## **הנדון: חוות דעת וממצאי ביקורת ליקויי בנייה**

**דירה חדשה מקבלן – נבנתה במסגרת תמ"א 38**

## ה'. ליקויים נלווים:

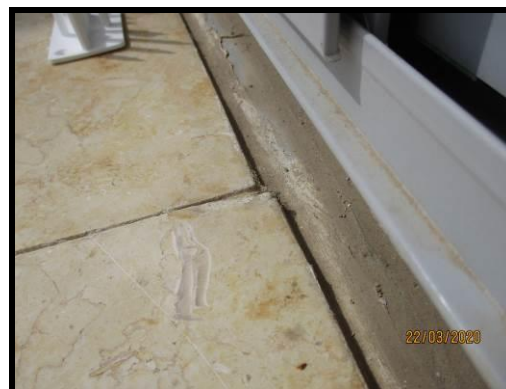
1.1.18 רוב המכריע של אדני החלונות הורכב ללא שיפוע תקני של 5% כלפי חוץ, וזאת להבטחת ניקוז מי גשם תקין ולמניעת הצטברות תמים על פני האדנים ובעיקר בצמוד לחלונות. השיפועים באדני החלונות נמדדו והם נעים מ 0% ועד 2% מקסימום.

- 1.1.19 רוב אדני החלונות הורכבו בצורה לא תקינה ביחס לחלונות עצמם. כלומר אדן החלון במקום להיות מתחת למסגרת החלון נמצא בסמוך לחלון, ולפעמים אף מרוחק ממנו.
- 1.1.20 ברוב המקרים בין אדן החלון לחלון עצמו או משקוף העיוור נוצרה מן תעלה, אשר בוודאות גורמת להצטברות מים בצמוד לחלון ומחמירה את הבעיה.

- 1.1.21 מסיבה לא ברורה רוב אדני החלונות אשר אינם גדולים באורך מ – 120 ס"מ נעשו משתי רצועות השיש. ברוב המקרים החיבור / התפר שנוצר בין הרצועות לא טופל ולא אטום.

- 1.1.22 ברוב המקרים של אדני החלונות לבין הגליפים האטימה:  
א'. לא בוצעה כלל;

5.1 בעיקרון יש להחליף את האדנים הלקויים, אך בשלב זה יש לשפר את האטימה במקומות

א'. להרחיב את התפר בין חלקי האדנים ולאטום היטב ע"י חומר מתאים.

ב'. לשפר אטימה בין תחתית החלונות לאדנים.

ג'. לאטום היטב בין האדנים לגליפים, כולל מאחורי מסילות התריסים.
